RESOLUCIÓN No.

POR MEDIO DE LA CUAL SE MODIFICA UN PERMISO DE VERTIMIENTOS Y SE ADOPTAN OTRAS DISPOSICIONES

Asunto: Modificación Permiso de Vertimientos.

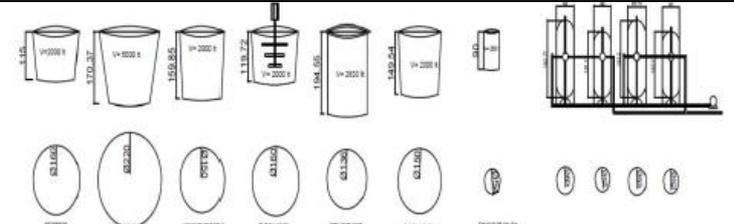
El lecho filtrante podrá estar constituido por un lecho en grava, con un volumen de 0.02 a 0.04m³, por cada 0.1 m³/día de aguas residuales domésticas que se van a tratar; también será posible emplear material filtrante plástico, utilizando la mitad del volumen anterior.

Cumple
